Oggetto: Procedura di valutazione di impatto ambientale ai sensi dell'art. 23 del D. Lgs. 152/2006 del progetto "Aeroporto Milano Malpensa – Masterplan aeroportuale 2035" - Trasmissione osservazione.

# **OSSERVAZIONI MASTER PLAN 2035 DELL'AEROPORTO DI MALPENSA**

## **VALUTAZIONE DI IMPATTO AMBIENTALE AI SENSI DELL'ART.26 DEL D.LGS 152/06 E S.M.I. RELATIVA AL MASTER PLAN 2035 DELL'AEROPORTO DI MILANO MALPENSA**

Di seguito la mappa dell'idoneità ecologica delle aree a brughiera di Malpensa riportata dallo Studio Eupolis Lombardia.

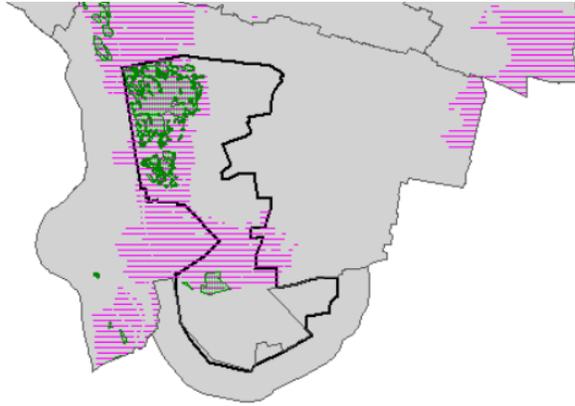
SI SEGNALE però che numerosi studi, primo fra tutti lo Studio Eupolis Lombardia (Rif. P.to 2 pag.4 delle presenti osservazioni) che nello Studio di area vasta Malpensa del Novembre 2013, commissionato da Regione Lombardia a seguito della procedura di Infrazione 2012/4096 in merito a situazioni di degrado di specie boschive di un'area del Comune di Somma Lombardo (VA) ascrivibile all'attività di decollo e atterraggio nel vicino aeroporto di Malpensa, RIPORTANO INFORMAZIONI E TRAGGONO CONCLUSIONI DIFFERENTI rispetto a quelle dello Studio di Impatto Ambientale di SEA.

Come si può vedere l'area interessata dall'espansione della cargo city ha idoneità ecologica Molto Alta (81-100%).

Dati Master Plan 2035

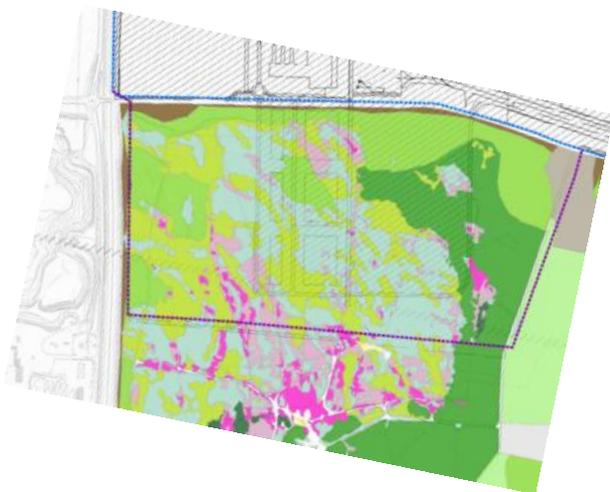
Confrontando le aree di brughiera interessate dall'espansione della Cargo City si nota chiaramente che i dati riportati nello studio di impatto ambientale del Master Plan 2035 sono completamente diversi da quelli riportati negli altri studi ad oggi disponibili.

In base allo Studio di Area Vasta Malpensa di Eupolis Lombardia, redatto a seguito della procedura di infrazione 2012/4096, è possibile affermare che l'estensione delle aree cargo verso sud, così come proposto da SEA, comporterebbe la distruzione di più dell'70% delle aree a più alta idoneità ecologica della brughiera di Malpensa.

Inoltre l'area di brughiera identificata da SEA all'interno del futuro sedime aeroportuale sarebbe comunque separata rispetto agli ecosistemi naturali circostanti e inserita in un contesto antropizzato; difficilmente quindi potrebbe avere la valenza eco sistemica della brughiera attuale.
